## Situation

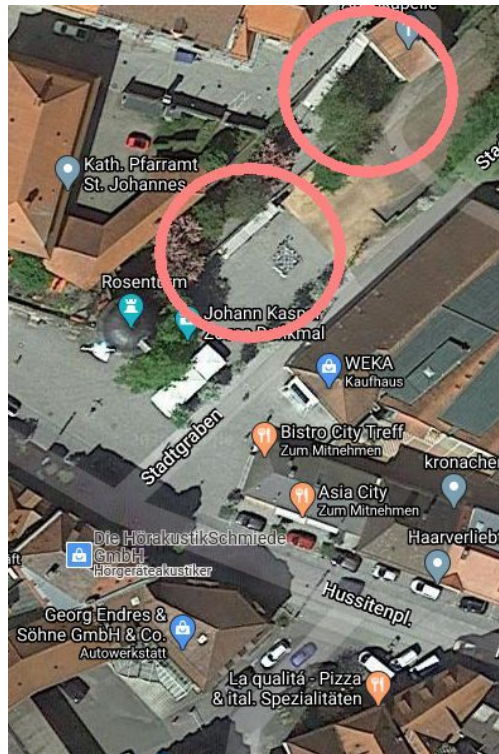
Die beiden Treppen haben beidseitig Geländer / Handläufe unterschiedlicher Konstruktion. An der Mauer sind die Handläufe filigran befestigt, an der mauerabgewandten Seite ruhen sie mit einem Abstand von wenigen Millimetern auf an den Stützen angeschweissten Metallplatten.

An der mauerabgewandten Seite ist es nicht möglich, die Hand am Handlauf entlanggleiten zu lassen, ohne sich an den Metallplatten zu stossen oder zu verletzen. Das ist keine zeitgemässe handwerkliche Ausführung.

Auch die mauerabgewandten Handläufe auf zeitgemässe Konstruktion umstellen.
